REPÚBLICA DE COLOMBIA
SUPERINTENDENCIA DE INDUSTRIA Y COMERCIO

Oficio N° 13920 de 18 de agosto de 2023

Ref. Expediente N° NC2022/0005631

TÍTULO DE LA SOLICITUD: “CONVERSOR DE ENERGÍA MAREOMOTRIZ”
NUMERO DE SOLICITUD INTERNACIONAL: PCT/US2020/053751
FECHA DE PRESENTACIÓN INTERNACIONAL: 1 de octubre de 2020.
PRIORIDAD: 3/10/2019, US (ESTADOS UNIDOS DE AMÉRICA), 62/909,911

FIG.4

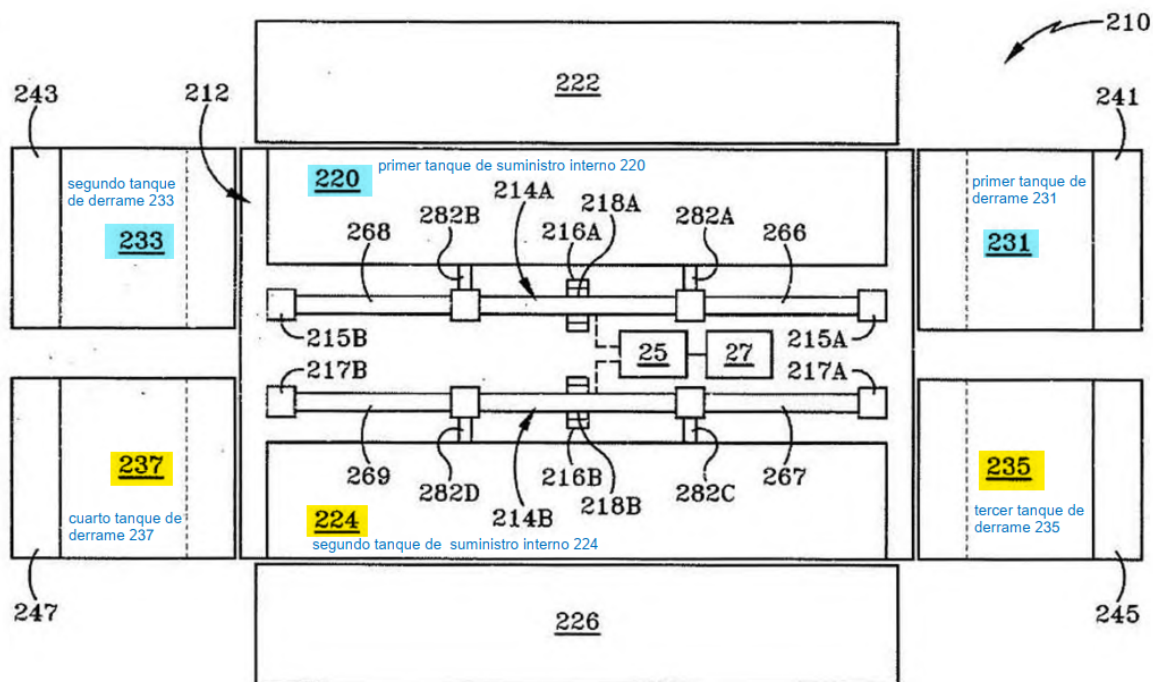
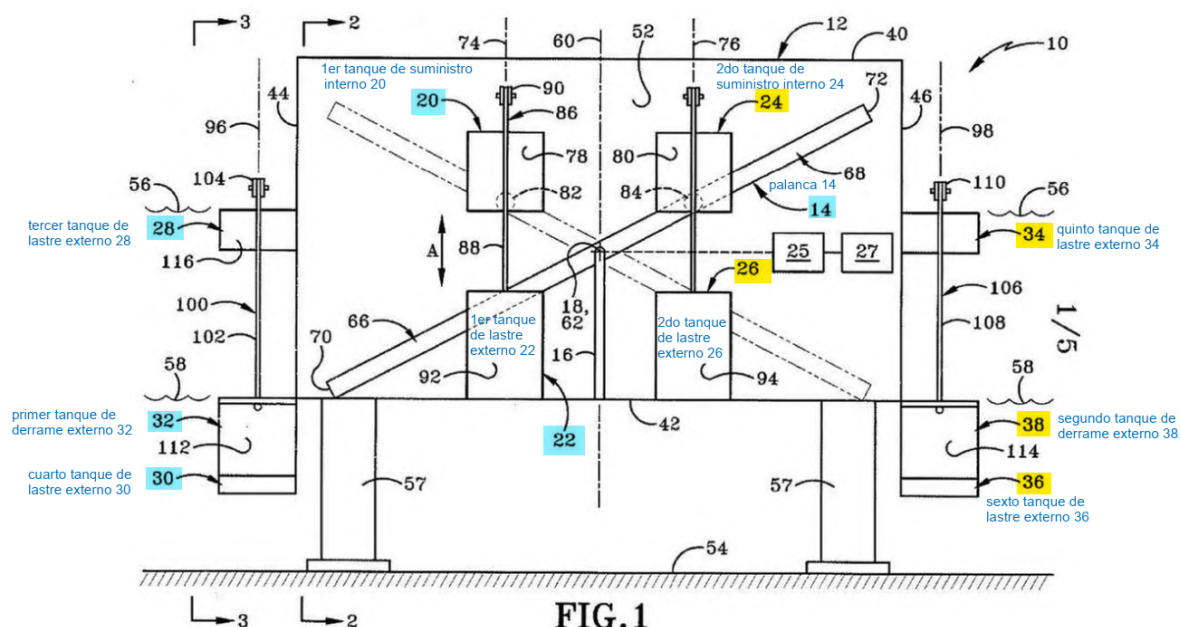
representada en la figura 4, (la cual es explicada en los párrafos 0047 a 0071), en la reivindicación 1, ya que reclaman: “una primera palanca que tiene la plataforma que pivota sobre un fulcro” (Reiv. 1) (subrayado fuera de texto), primera palanca que es mencionada en el siguiente aparte de la descripción: “El conversor de energía mareomotriz 210 puede incluir una primera palanca 214A y una segunda palanca 214B” (Párr. 0048) (subrayado fuera de texto). Siendo así, en la misma reivindicación 1 el solicitante indica que: “(…) un segundo tanque de derrame en comunicación fluida con el segundo tanque de suministro (…)”, sin embargo como se puede ver en la figura 4 y es explicado en los párrafos 0048 y 0049; el denominado segundo tanque de derrame 233 esta en comunicación fluida con el primer tanque de suministro interno 220 a través de la primera palanca 214A, y no con el segundo tanque de suministro interno 224, el cual está en comunicación fluida a través de la segunda palanca 214B sólo con los tanques de derrame 235 y 237, como se aprecia a continuación:

Igualmente, el solicitante reclama que en la reivindicación 2, dependiente de la reivindicación 1: “una segunda palanca” (parte de la modalidad descrita en los párrafos 0047 a 0071) y agrega que: “un tercer tanque de derrame en comunicación fluida con el primer tanque de suministro mediante la segunda palanca” (subrayado fuera de texto), lo cual es contradictorio con lo mostrado en la anterior figura, la cual muestra que el tercer tanque de derrame 235 está en comunicación fluida con el segundo tanque de suministro interno 224 a través de la segunda palanca 214B, tal cual es descrito en los párrafos 0047 y 0048.

En la reivindicación 6, dependiente de la reivindicación 1, reclaman que: “la segunda salida de descarga en el segundo tanque de suministro se encuentra en comunicación fluida con el segundo segmento de la primera palanca” (subrayado fuera de texto). Como se describe en el párrafo 0054 y se puede observar en la figura 4, la segunda salida de descarga 282D en el segundo tanque de suministro 224 se encuentra en comunicación fluida con el segundo segmento 269 de la segunda palanca 214B, no con el segundo segmento 268 de la primera palanca 214A.

De acuerdo con lo anterior, se sugiere replantear el capítulo reivindicatorio de manera que sean solventadas las contradicciones encontradas y se defina de manera clara y sin ambigüedades la materia a proteger, idealmente de forma que cada modalidad sea reclamada en una reivindicación independiente separada y, ya que usan nombres iguales para partes similares, sean identificados los componentes de cada modalidad con el nombre y el número de referencia que fueron usados en la descripción.
